Projet : « RD 11 – Déconstruction et reconstruction du Pont sur la Têt » sur le territoire des communes de Canet-en-Roussillon et Sainte-Marie-La-Mer.

Objet : Eléments de réponse à l'avis du CRSPN « favorable sous conditions » du 29/09/23, relatives à la complétude de l'étude précitée

Figure 1 - Schéma d'implantation de principe de gîtes à chiroptères à installer après les travaux sur les piles du pont

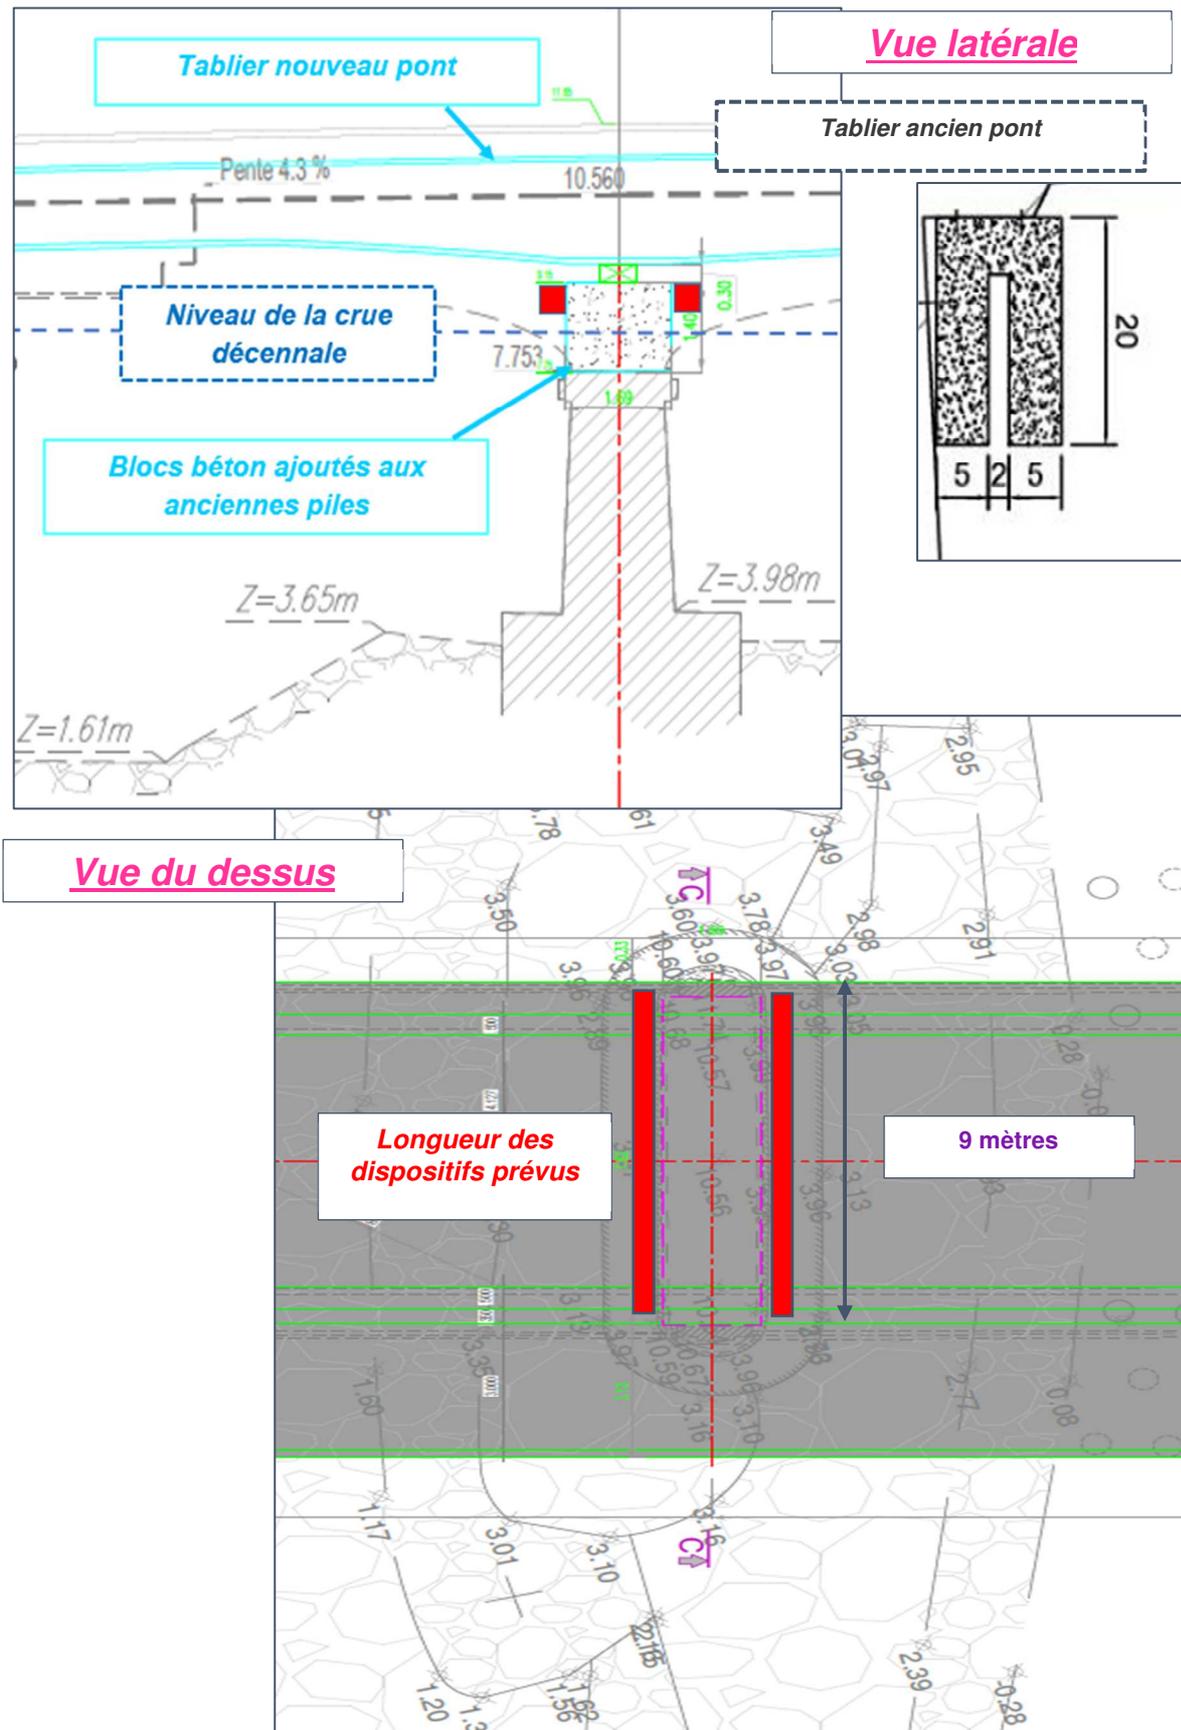
- Revoir la possibilité d'intégrer les gîtes dans la structure du nouveau pont afin d'être au plus proche des conditions actuelles,

Du point de vue technique, il n'est pas envisageable de modifier la structure bâtie du pont en tant que telle pour y créer des gîtes artificiels (études réalisées par un BE Structure Ouvrage pour le Département). D'une part, cela représenterait un risque en termes de constructibilité (résistance/fragilisation de l'ouvrage), d'autre part, les gîtes seraient davantage exposés aux opérations d'entretien du pont.

Dans le cas d'espèce, l'alternative visant à insérer les gîtes artificiels au plus proche du tablier, sur les blocs béton des nouvelles piles du pont représente une alternative de qualité pour l'accueil des chiroptères : situation à l'ombre et au-dessus de la rivière (garantie d'une ambiance humide), risque de dérangement moindre lors des opérations d'entretien à l'aide d'une nacelle négative (moins d'opérations prévues sur les piles que sur le tablier), capacité d'accueil accrue.

Il est rappelé que le potentiel d'accueil envisagé est supérieur à l'existant. S'agissant d'un élément bâti et directement situé à proximité de l'eau, le pont représente un habitat très favorable à l'installation de chiroptères. Les gîtes prévus au niveau des piles du pont (cf. figure 1 en annexe) permettent de passer le linéaire d'accueil potentiel de 18 m à 36 m. Le « principe d'additionnalité » est donc respecté et les chances de succès sont maximisées.

Comme évoqué dans l'avis du CSRPN, la structure proposée est conforme aux exigences connues pour les chiroptères. Il est rappelé que l'état de surface du matériau utilisé devra être irrégulier (planche rainurée dans le sens horizontal ou béton de bois irrégulier), de manière similaire à la conception des gîtes artificiels installés dans le cadre de la mesure de compensation (MC1). Cela est un critère prépondérant à la réinstallation d'une colonie.
